Gewijzigde vaststelling bestemmingsplan 'IX Stratum binnen de Raadsvoorstel Ring 2007 (Hofdijkstraat 1)'

Nota van zienswijzen en ambtshalve wijzigingen

**Bestemmingsplan: IX Stratum binnen de Ring 2007
(Hofdijkstraat 1)**

De functieaanduiding verkeer op de verbeelding

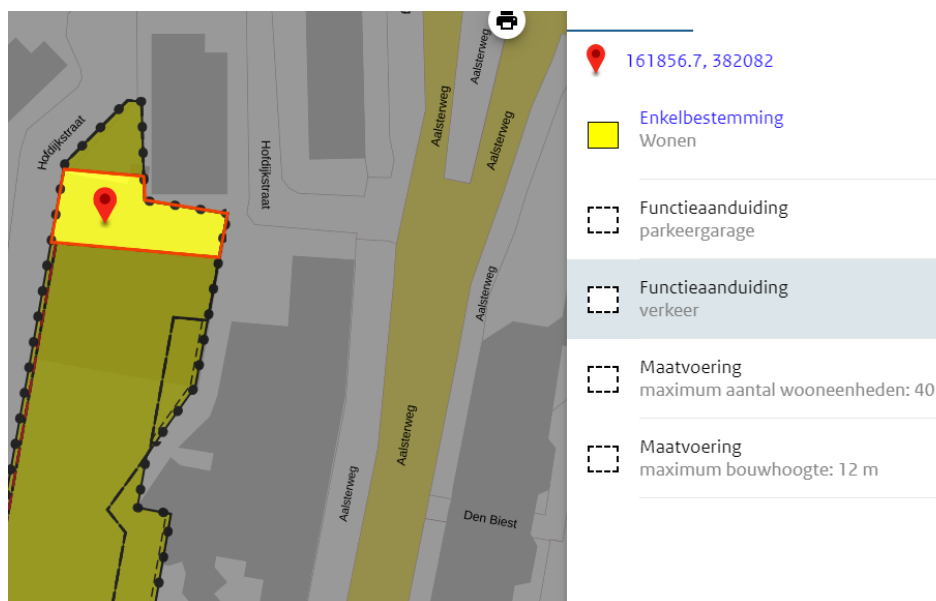
In het bestemmingsplan 'IX Stratum binnen de Ring 2007 (Hofdijkstraat 1)' is op de verbeelding de functieaanduiding 'verkeer' opgenomen. Ter plaatse van deze aanduiding mag een extra verkeersontsluiting komen vanaf de Hofdijkstraat via de Looiakkerstraat naar de Aalsterweg.

Omdat niet uitgesloten is dat ook ergens anders een doorsteek kan komen, heeft de Afdeling de raad de volgende opdracht gegeven:

- *“aan artikel 3.1, onder e van de planregels toe te voegen “ter plaatse van de functieaanduiding verkeer” (...).”*

Daarom wordt voorgesteld artikel 3.1, onder e, overeenkomstig de opdracht, als volgt aan te passen:

“e. een verkeersontsluiting ten dienste van de woningen ter plaatse van de functieaanduiding ‘verkeer’.”

3.2.6 Voorwaardelijke verplichting aanleg verkeersontsluiting

Het gebruik van de gronden ten behoeve van wonen als bedoeld in lid 3.1. is uitsluitend toegestaan, indien binnen één jaar na gereedmelding van de bouw van de eerste woning wordt voorzien in een verkeersontsluiting ten dienste van de woning(en) ter plaatse van de functieaanduiding "verkeer" met een minimale breedte van 7,6 meter.

Figuur: Zicht vanuit de Aalsterweg op de maximale variant (appartementen)

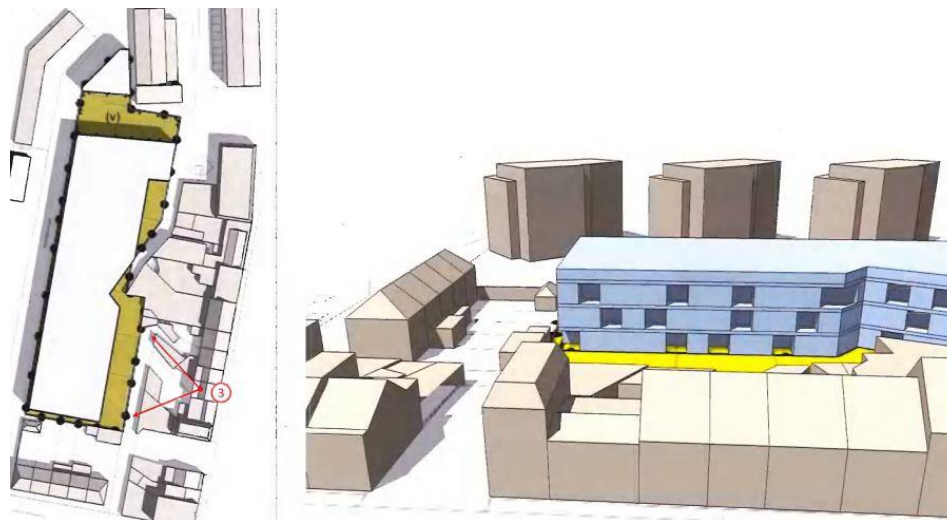
De bouwhoogte en de bebouwingsdichtheid zorgen voor een aantasting van de privacy van de aangrenzende woningen.

Vanuit de verdiepingen wordt direct in de tuin gekeken.

Er is geen onderzoek gevonden die de zorgen over de schaduwwerking wegneemt.

Er heeft een studie plaatsgevonden naar de zogenaamde zichtlijnen (“zichtlijnenstudie”, versie januari 2022). In die studie is aan de hand van modellen inzichtelijk gemaakt wat de afstand zal zijn van de reeds bestaande woning tot de nieuw te realiseren woningen. Daarbij is uitgegaan van een mogelijkheid dat het plan maximaal wordt ingevuld. Uit die studie volgt eveneens dat de afstanden en de inpassing van het plan in de omgeving past binnen de uitgangspunten van een goede ruimtelijke ordening.

Ter illustratie is in deze nota opgenomen de kaart waarop de afstanden tussen de bestaande woningen en de bestemmingsgrens en het bouwvlak in het voorliggende plan inzichtelijk wordt gemaakt.

Figuur: Zicht vanuit de Anna Bijnsweg op de maximale variant (appartementen)

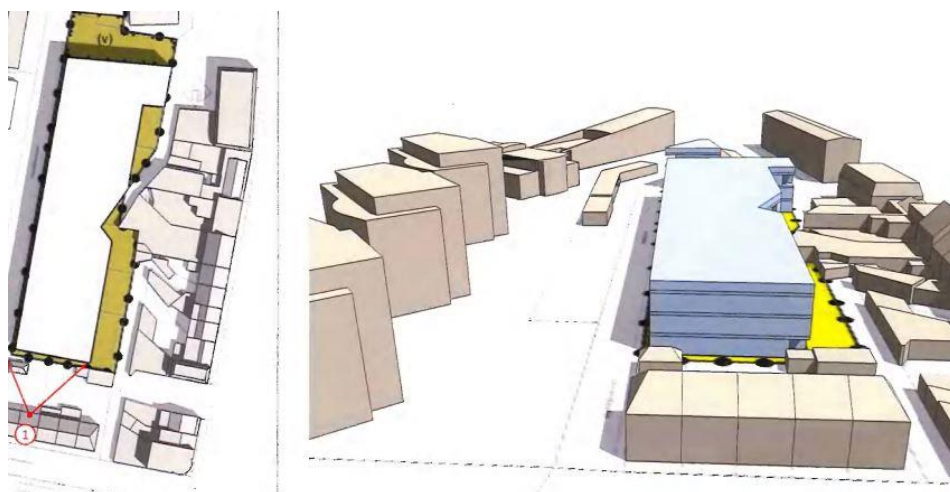
De bewoners pleiten voor maximaal drie bouwlagen en trapsgewijs lager richting de huizen op de Anna Bijnsweg.

Ook zouden blinde muren moeten komen in de richting van de tuinen van de Anna Bijnsweg.

In het bouwplan lijkt geen rekening te worden gehouden met de bestaande woningen.

Er heeft een studie plaatsgevonden naar de zogenaamde zichtlijnen ("zichtlijnenstudie", versie januari 2022). In die studie is aan de hand van modellen inzichtelijk gemaakt wat de afstand zal zijn van de reeds bestaande woning tot de nieuw te realiseren woningen. Daarbij is uitgegaan van een mogelijkheid dat het plan maximaal wordt ingevuld. Uit die studie volgt eveneens dat de afstanden en de inpassing van het plan in de omgeving past binnen de uitgangspunten van een goede ruimtelijke ordening.

Ter illustratie is in deze nota opgenomen de kaart waarop de afstanden tussen de bestaande woningen en de bestemmingsgrens en het bouwvlak in het voorliggende plan inzichtelijk wordt gemaakt.

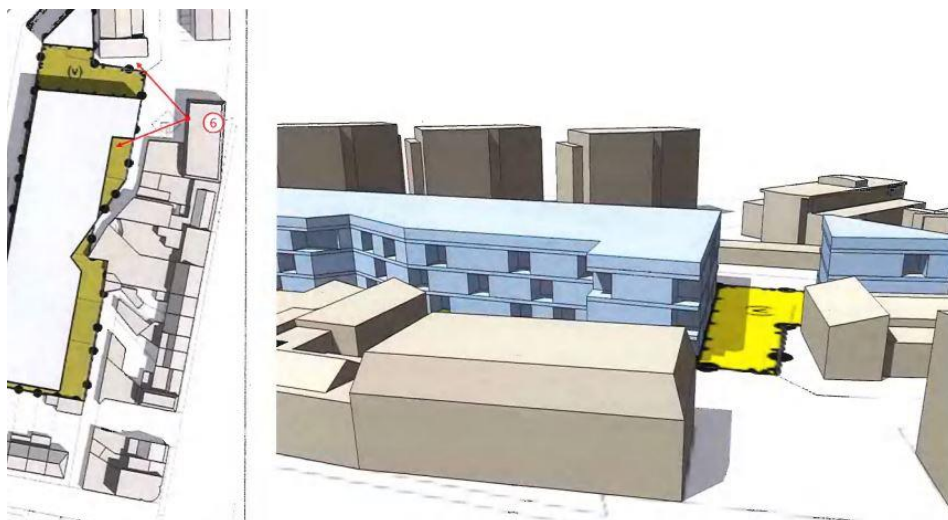
Het bouwvlak is bijna net zo groot als het plangebied. Met een bouwhoogte van 12 meter. De aangrenzende woningen zijn 2 lagen. Voor dit gebouw is 12 meter hoge appartement onwenselijk. Het is zelfs mogelijk om 4 bouwlagen te realiseren.

Bij het bestemmingsplan van Stratum binnen de Ring heeft de gemeente aangegeven dat op het achterterrein een bouwhoogte van 4 meter is toegestaan.

Het perceel dat nu eigendom is van de Lidl en waarop de ontwikkeling ziet is een zelfstandig terrein en dus ook geen zogenaamde achterterrein. De beleidsregels voor wat betreft een achterterrein zijn daarom niet van toepassing op deze locatie.

Voor wat betreft de bouwhoogte is van belang dat die is afgestemd op de bestaande bebouwing en ontwikkelingen in de (directe) omgeving. De hoogte van 12 meter is onder andere het resultaat van een door de gemeente weergegeven 'opgaande bebouwingshoogte' vanuit de Aalsterweg. Daarbij is sprake van een getrapte toename van de toegestane bouwhoogte.
